Besvarelse vedrørende midlertidig lukning af byggelegepladsen på Bredegrund, Amager

BESIGTIGELSESRAPPORT LEGEPLADS

Besigtigelses sted:
Bredegrund Byggelegeplads
Bredegrund
2300 København S

Rapport nr.:
KMC 2026-012

Foto 4

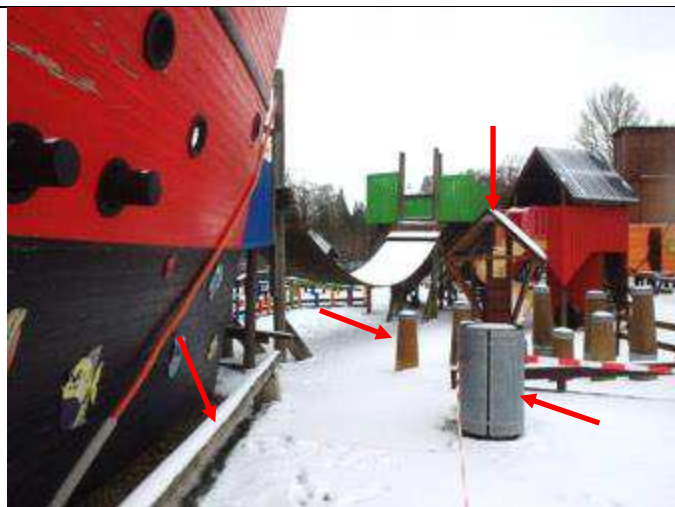
Se her eksempel på foto 4 i rapporten.

Problembeskrivelse:

Ved en fri faldhøjde på 3 m kræves der et stødområde / faldrum med en udstrækning på mindst 2,5 m. Der må ikke være hårde genstande i stødområdet / faldrummet.

Krav i standard:

DS/EN 1176-1 Pkt. 4.2.8.5 Beskyttelse mod skader på stødområdets underlag, Tabel 4

DS/EN 1176-1 Pkt. 4.2.8.2.4 Stødområdets udstrækning

Foto 13

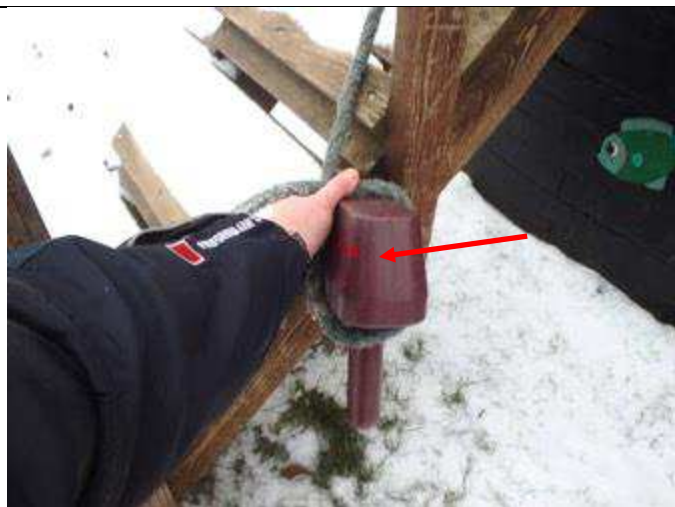
Problembeskrivelse:

Mellemrummet på legeredskabet udgør en risiko for kvælning, fordi barnet kan få halsen ned i hullet ovenfra - uden med sikkerhed at kunne nå jorden med fødderne. Mellemrummet er placeret mere end 60 cm over faldunderlaget, og har en bredde mellem 4,5 og 15,5 cm. Se også efterfølgende foto.

Krav i standard:

DS/EN 1176-1 Pkt. 4.2.7.2 Fastklemning af hoved og hals. Figur D2 prøvedorn

Foto 43

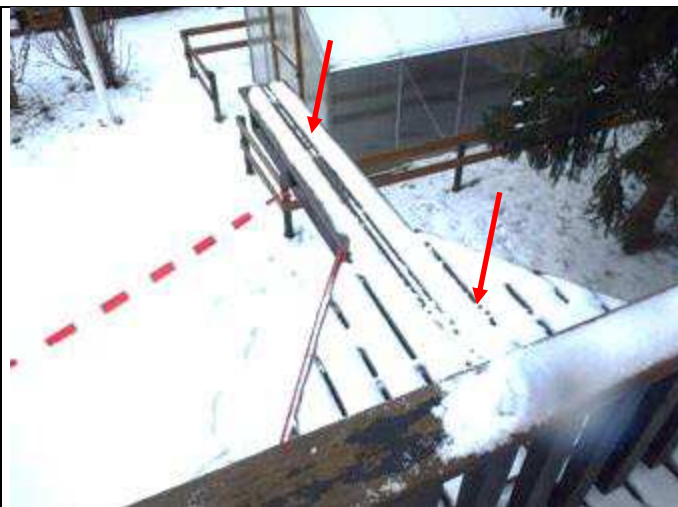
Problembeskrivelse:

Der mangler sideafskærmninger, da der er mere end 60 cm fra platform til underlag.

Sideafskærmning skal være min. 70 cm høj.

Krav i standard:

DS/EN 1176-1 Pkt. 4.2.4.4 Sideafskærmninger

Foto 44

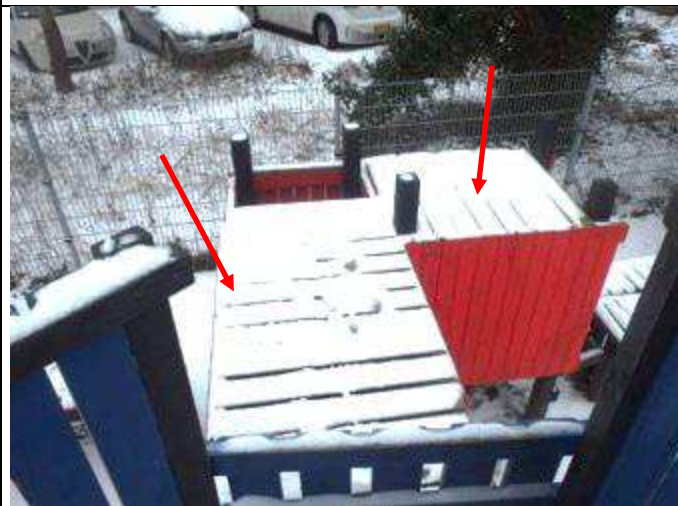
Flere steder på konstruktionerne mangler der sideafskærmninger, se eksempelvis foto 44.

**Problembeskrivelse:**

Sideafskærmningen er konstrueret forkert.

Udformningen af sideafskærmningens overside bør ikke friste børn til at sidde, stå eller balancere på afskærmningen.

Her måles bredden på oversiden til ca. 12 cm.

Krav i standard:

DS/EN 1176-1 Pkt. 4.2.4.4 Sideafskærmninger

Foto 57

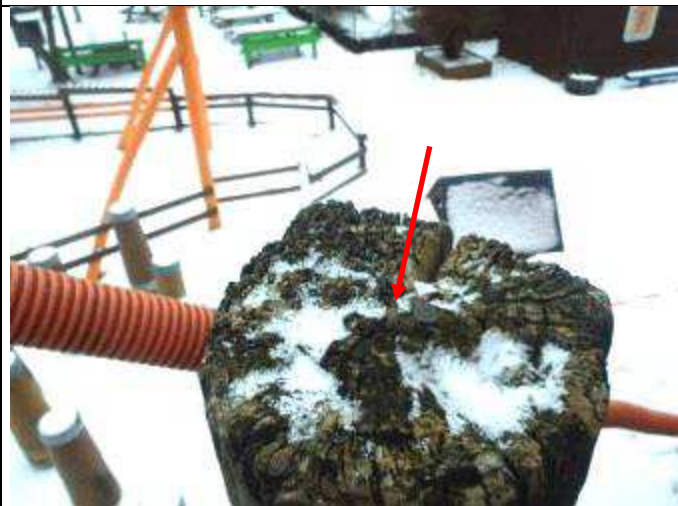
Problembeskrivelse:

Der må ikke være huller på mellem 8 og 25 mm i diameter i legeredskaber mere end 1 m fra faldunderlaget, som kan fange børnenes fingre.

Det viste foto er blot et eksempel.

Krav i standard:

DS/EN 1176-1 Pkt. 4.2.7.6 Fastklemning af fingre

Foto 84

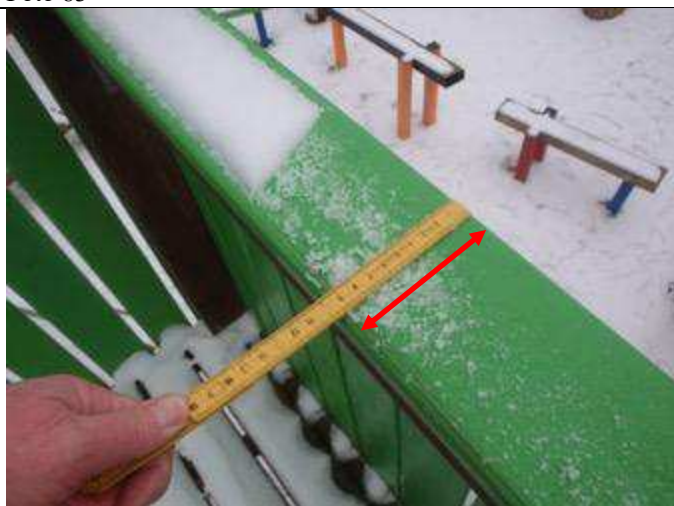
Problembeskrivelse:

Krav i standard:

DS/EN 1176-1 Pkt. 4.2.4.3 Faldværn

Foto 103

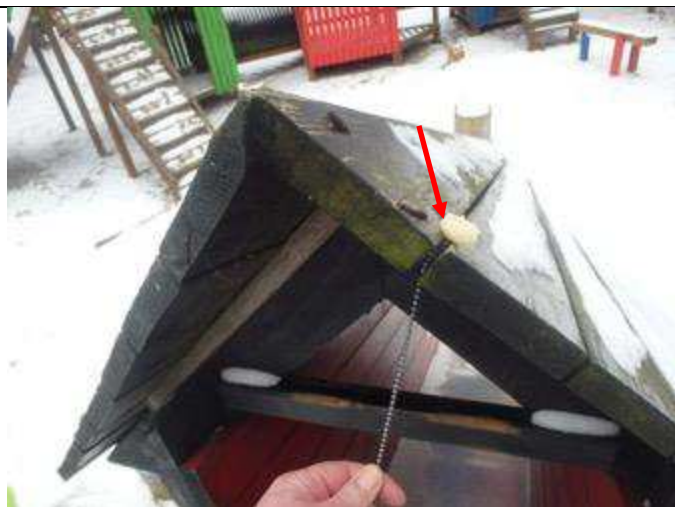
Se eventuelt foto 99 og 103.

Problembeskrivelse:

Foto 138

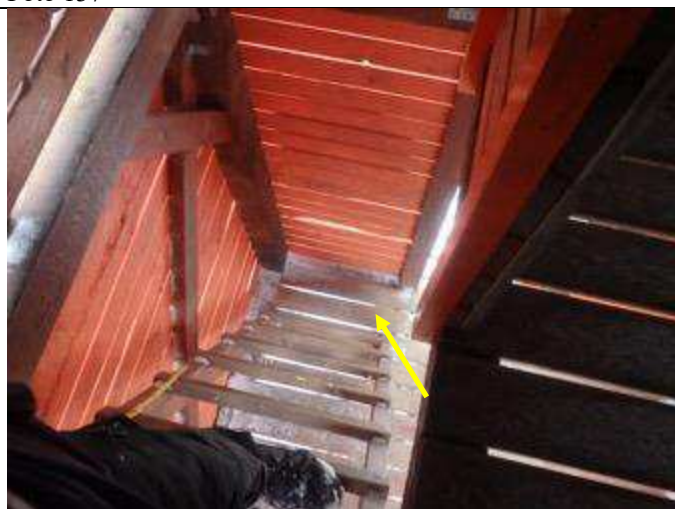
Problembeskrivelse:

Foto 141

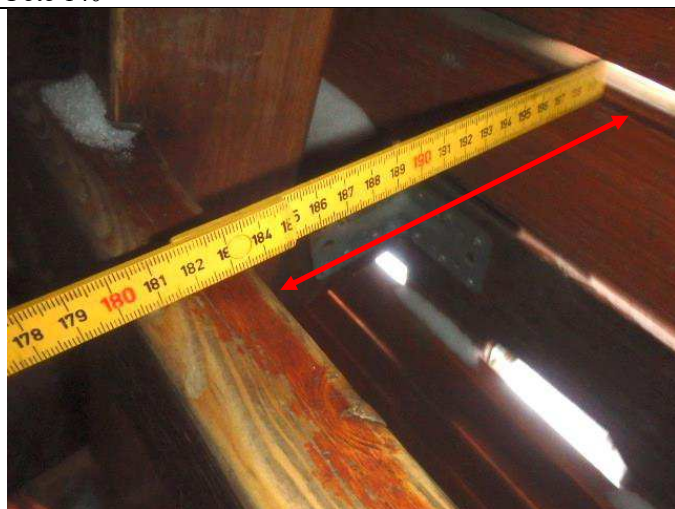
Problembeskrivelse:

Her er afstanden ca. 16,5 cm.
